## 建築計画概要

○建築物のデザイン協議事項（新宿 TOKYU MILANO 再開発計画）

| 計画部会の意見を踏まえた都の見解  | 事業者側の対応  |

資料1 施設全体のファサードデザインについて

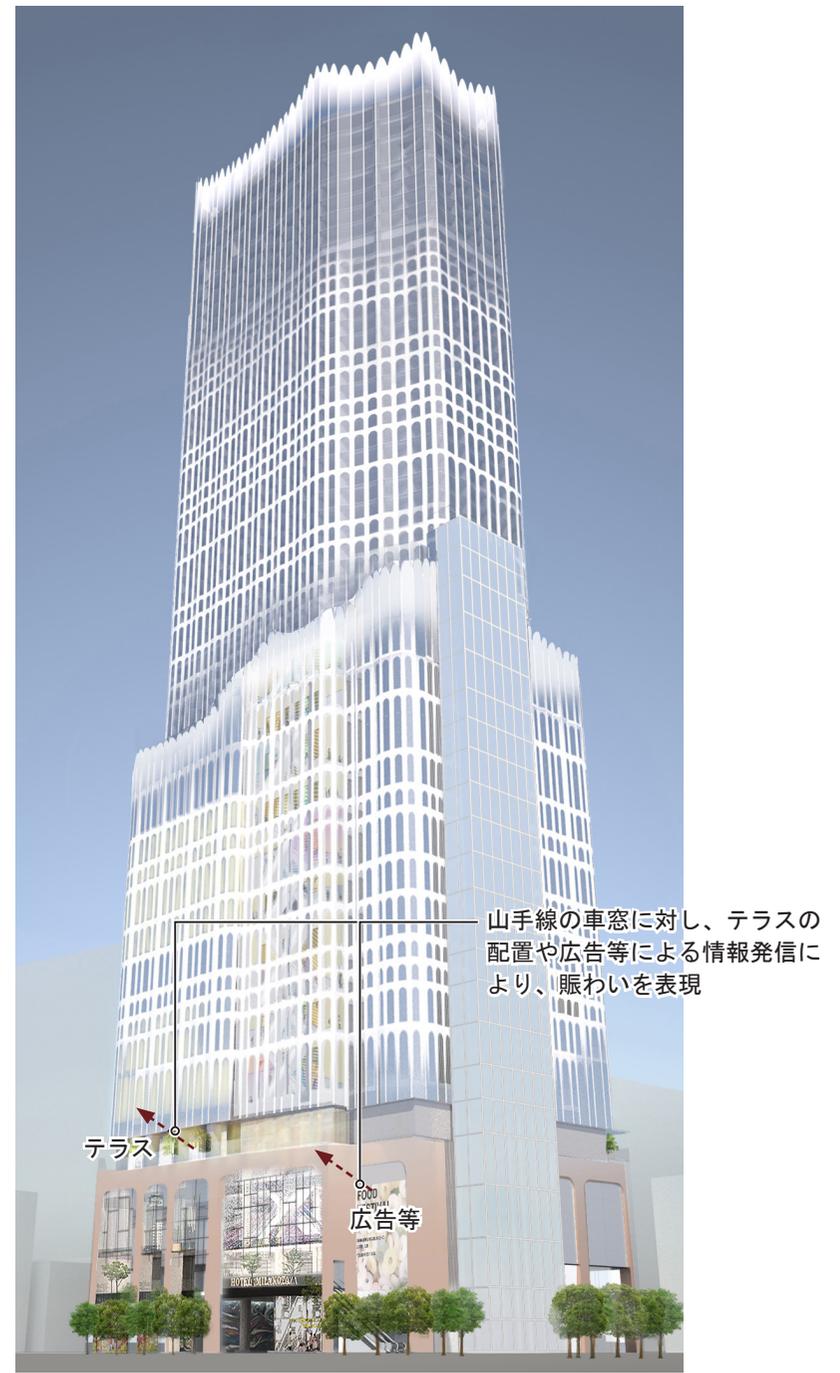
1. 歌舞伎町らしいファサードデザインはどうあるべきか、方針やデザインの考え方を再整理し、コンセプトを具現化するデザインのあり方について、検討を更に深められたい。実際の視点場からの見え方でデザインの効果を検証されたい。
- ・「新しい歌舞伎町のシンボル」に相応しい頂部のあり方を再検討しデザインを調整します。
  - ・下部から連続する柔らかさや湧き上がるイメージがより力強く、新しい表現となるように、頂部は下部からの連続性を重視したデザインとします。【資料 1、4】
  - ・また、頂部は周辺の視点場から特に見えるポイントであり、特にグローバルツーリストのメインアプローチである新宿駅側へ構えるとともに、建物全体の期待感（下部へのつながり）が感じられるような個性あるデザインとします。【資料 4】
2. 低層部について、旧建築物の色彩を単純に継承するのではなく、現代の技術や材料を踏まえて再解釈し、時間軸も考慮しながら、当該建築物に相応しい色調やデザインとなるように検討されたい。
- ・旧新宿 TOKYU MILANO の色調を踏襲していますが、頂いたご意見も考慮し、中層部の色彩と段階的に連続するようなグラデーションにすることで計画しています。【資料 1】
  - ・また、現代的で抜けのある素材・パターンで軽やかに表現されるデザインとします。【資料 1】

資料2 低・中層部のデザインについて

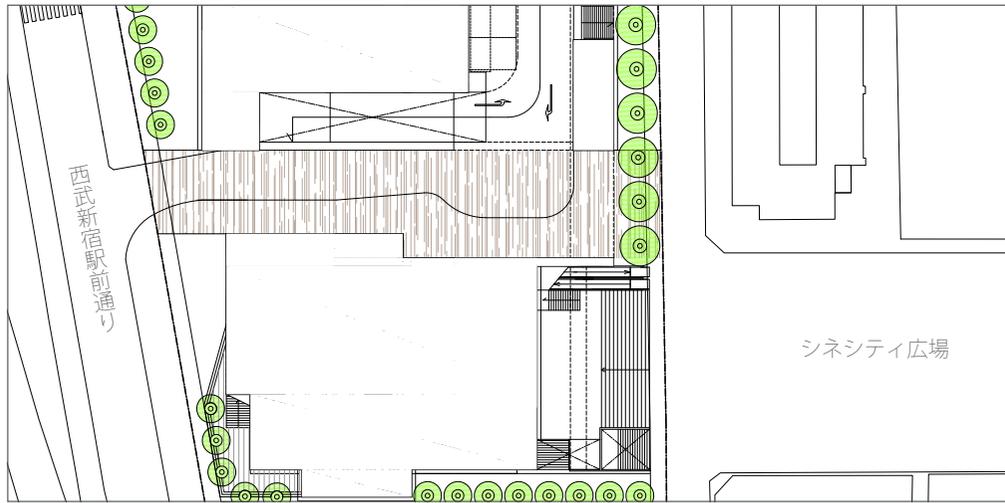
| 計画部会の意見を踏まえた都の見解  | 事業者側の対応  |
|---|--|
| <p><b>■H29/7/19 東京都景観審議会計画部会</b></p> <p>1. 歌舞伎町全体の魅力を高める観点から、当地区の都市再生における位置づけや役割を整理し、それにふさわしいまちづくりの方向性及びデザインの方向性を検討されたい。</p> <p>2. 広場側はもとより、山手線の車窓からの見え方なども含め、各面の見え方を十分に検証し、地域のシンボルとして遠景における上層部の個性を表現するとともに、近・中景においては、低層部と中層部のつながりを意識しながら、ファサードのデザインのあり方をさらに検討されたい。</p> | <ul style="list-style-type: none"> <li>・ 本開発が果たす役割とまちづくりの方向性を『歌舞伎町の拠点性・文化発信力の更なる充実、強化により「世界のエンターテインメントシティ歌舞伎町」へ』と据え、①まちの核となる新たな都市観光拠点の創出、②まちの回遊性とにぎわいを創出する都市観光インフラの整備、の2つを開発の軸とし、それに相応しいデザインを計画します。</li> <li>・ 特に、計画地周辺の湧水地としての歴史、また弁財天が祀られている歌舞伎町の地域特性を踏まえ、「女性的なやわらかさ」や「湧き上がる水」をモチーフに、施設の全体デザインを計画します。【資料1】</li> <li>・ 上層部から低層部まで、柔らかさのある曲線のモチーフが連続したデザインとします。【資料1】</li> <li>・ 頂部は歌舞伎町のシンボルに相応しい、象徴性のあるデザインとします。【資料1】</li> <li>・ 低層部については、四周にわたって旧新宿 TOKYU MILANO の高さとし、色調を意識した低層フレームの構えを設け、景観を整えながら内側で広告等の情報発信を行うデザインとします。【資料1、2】</li> <li>・ 山手線の車窓に対しては、テラスの配置や広告等による情報発信により、賑わいを表現します。【資料1、2】</li> <li>・ 施設中層部は劇場や映画館等、開口が制限される用途で構成されていますが、ホワイエ部分等を利用し、シネシティ広場</li> </ul> |

< 1F 平面図 >

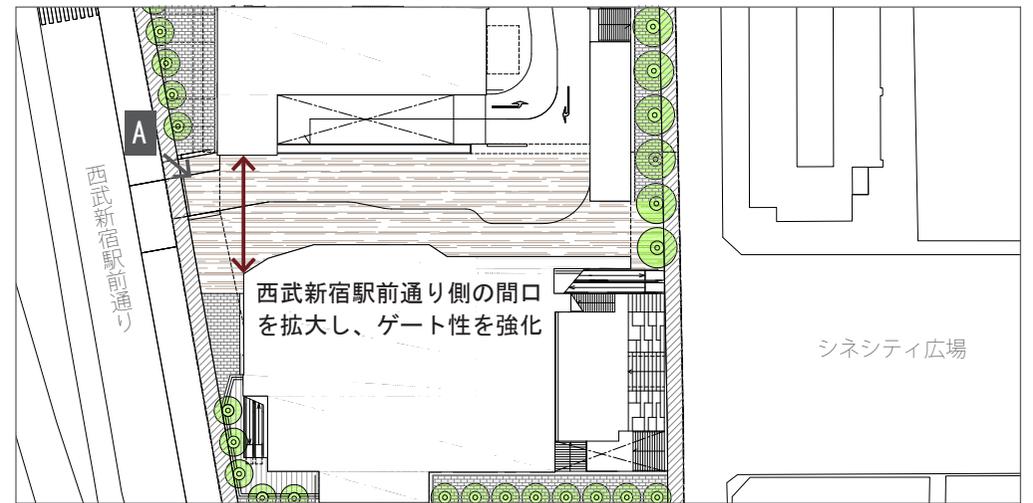
3. 広場に面して設置する大型ビジョンとステージは、広場との一体的な活用により価値が発揮されることから、空間構成やデザインのあり方を検討されたい。また、活用による収益が十分に街に還元できる仕組みとなるよう、エリアマネジメント事業の仕組みを検討されたい。
4. 広告物は街の印象を決定づける重要な要素であること、建物のデザインの一部となることを十分に意識し、当地区ならではの大型ビジョンの映像コンテンツを含め、本建物における屋外広告物全体の景観要素としてのデザインのあり方について検討されたい。
5. リムジンバスの発着場ともなる貫通通路について、歩行者空間としての快適性を確保するよう、空間構成やデザインのあり方を検討されたい
- 側に賑わいを表出させ、施設と広場の「見る-見られる」の関係性も構築します。【資料 1】
- ・ 低層フレームによって、その内側にビジョンが設置されるようになることで、屋外劇場的都市空間に相応しいデザインで、ビジョン-ステージ-客席の関係性をつくります。【資料 2】
  - ・ 歌舞伎町 TMO や周辺地権者等と連携しながら、本施設のビジョンを含む民間資産と道路や公園などの公共資産を一体的に活用できるエリアマネジメントの仕組みを整理していきます。
  - ・ ビジョンについては、世界のエンターテインメントシティ歌舞伎町のまちづくりの推進に資する、地域情報の発信やイベント利用等に積極的に活用していきます。
  - ・ 建物の四周にわたり、変わらない建築の構えとしての低層フレームの内側で、変わりゆく賑わいの表情を、積極的な広告物活用等により表現します。【資料 2】
  - ・ 通路を、歌舞伎町全体のエントランスと捉えデザインします。
  - ・ 西武新宿駅前通り側の間口を拓げることによって、歌舞伎町へ迎え入れるゲート性を強化します。【資料 3】
